岩手県交通運輸産業労働組合協議会

道路交通環境改善についての要請

2022年度（2023年）道路交通環境改善

岩手県交運労協交通環境改善要望書

現 地 略 図

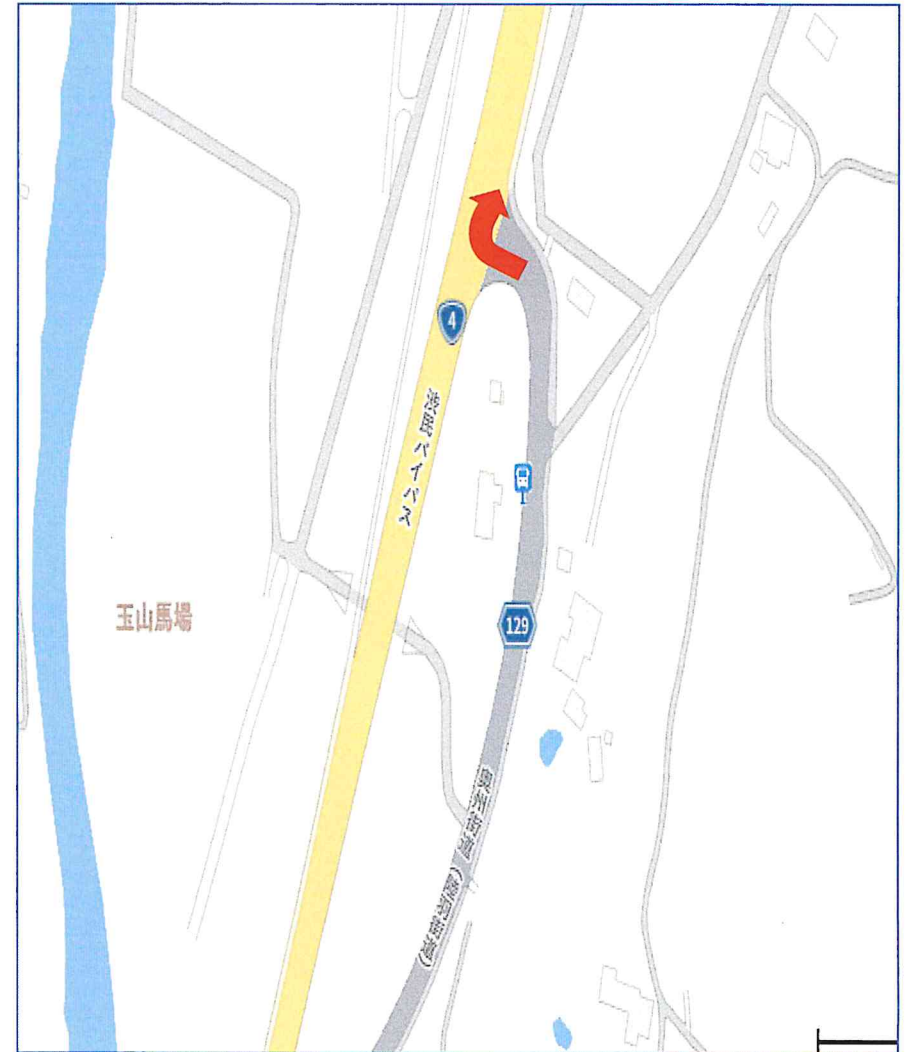
県道129号線（渋民・好摩方向）から、沼宮内方向の国道4号線に右折で合流する際、通勤時間帯は車列が中々途切れず右折できないため、バスの運行が遅れます。

合流するT字路交差点に感知式信号機を設置して頂きたい。

現 地 略 図

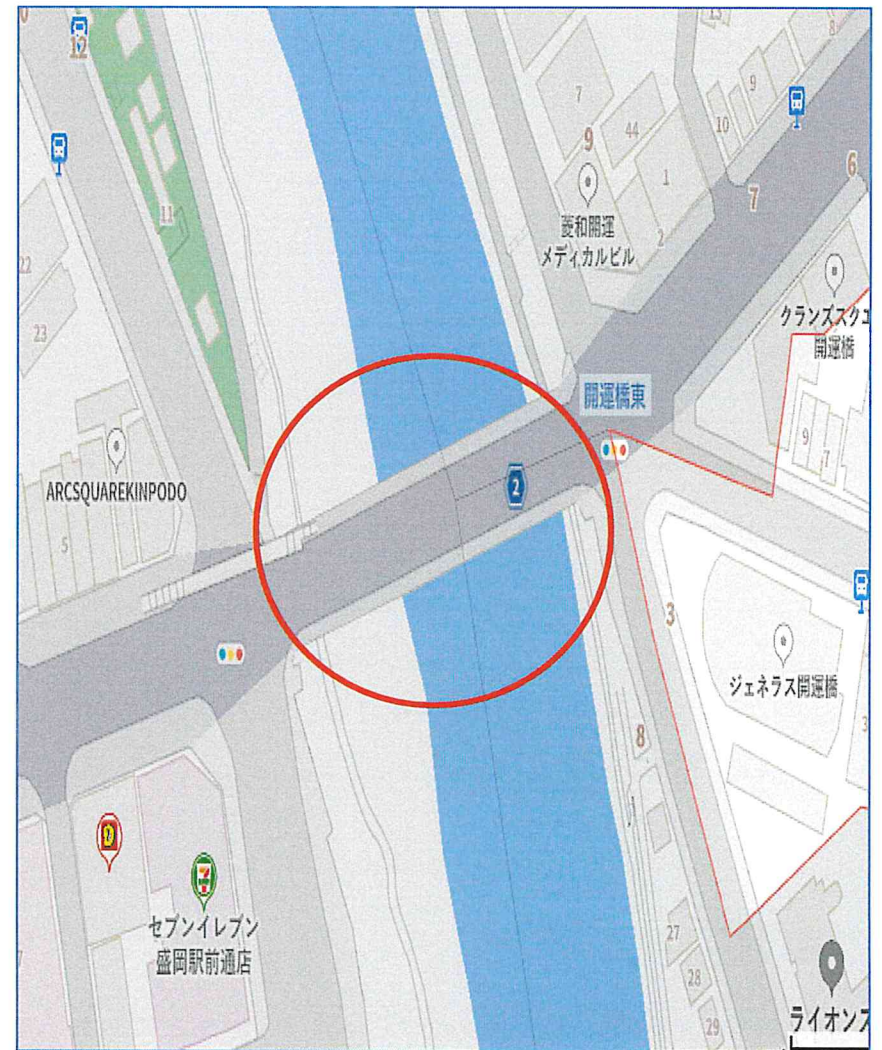
開運橋橋上は雨天時には雨が溜まりやすく、車両走行時に水を跳ねてしまう。朝夕の歩行者が多い時間帯などは、歩行者に雨水をかけないようにバス走行時は速度を落として走行するなどの対応を行っている。

歩行者保護のため、水溜まりの解消処置を施して頂くか、雨水から保護できる防護柵等の対応をして頂きたい。

現 地 略 図

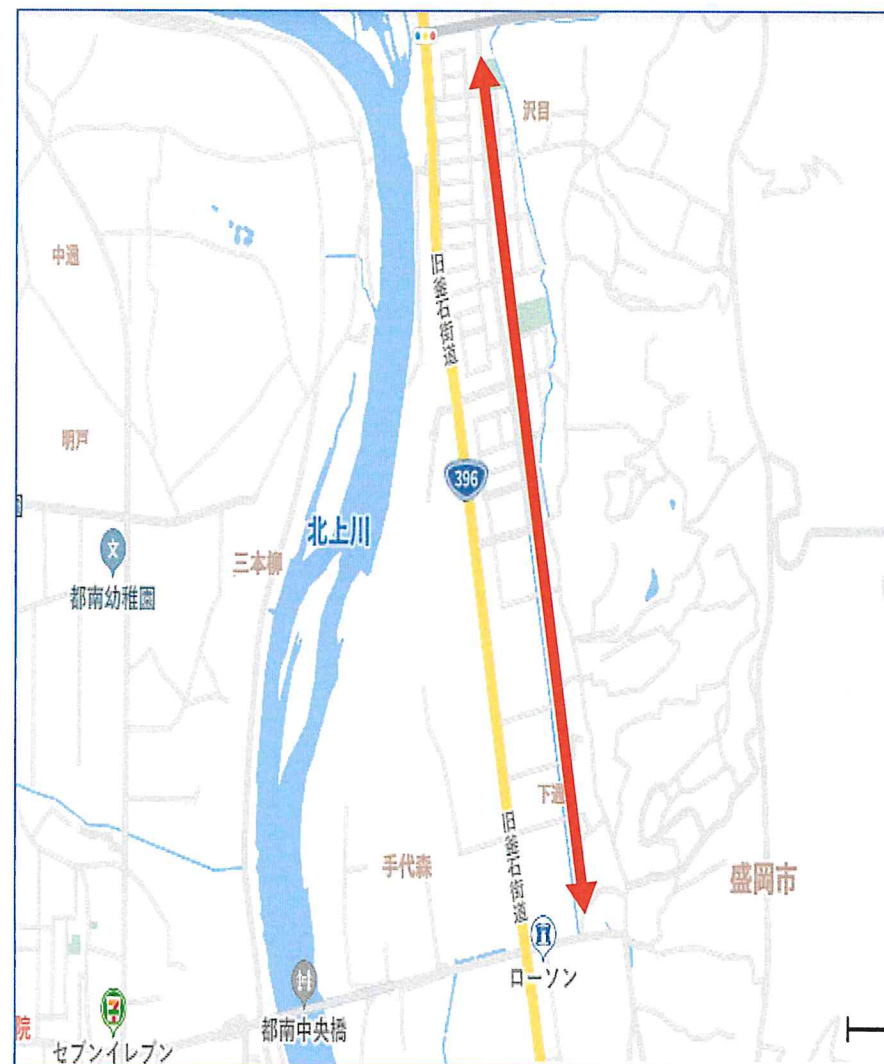
道路がかまぼこ状になっているため路面凍結時には滑って危険。毎年、路面凍結時には田んぼに車両が数台転落している。

舗装を平らにして頂きたい。
